一級自動車整備士養成課程教科書の訂正連絡

社団法人 日本自動車整備振興会連合会 (教育部)

[エンジン電子制御装置]

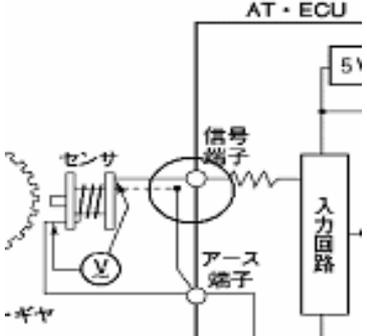
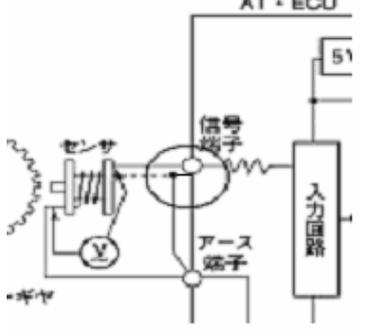
| 変更頁 | 変更行又は図 | 変更内容 (ゴシック体変更部分) |
|------|--------------|--|
| 81 頁 | 図 2-7 | 各アクチュエータの枠内の「 イグ ジェクション・ポンプ」を「 イン ジェクション・ポンプ」に変更 |

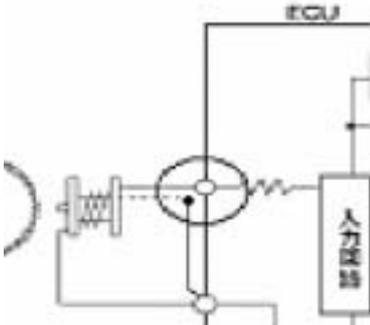
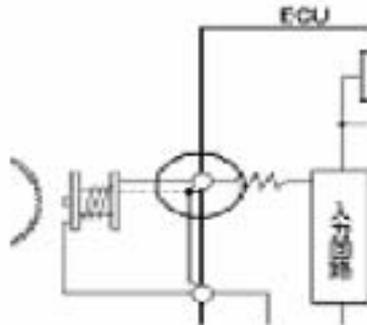
| 変更頁 | 変更行又は図 | 変更内容（ゴシック体変更部分） |
|--|---|---|
| 81 頁 | 図 2-8 | <p>マイコンから安定化電源出力をつなぐ配線を分岐点まで削除，及び「安定化電源」を「安定化電源出力」に変更（○部）</p> <p>(正) (誤)</p>  |
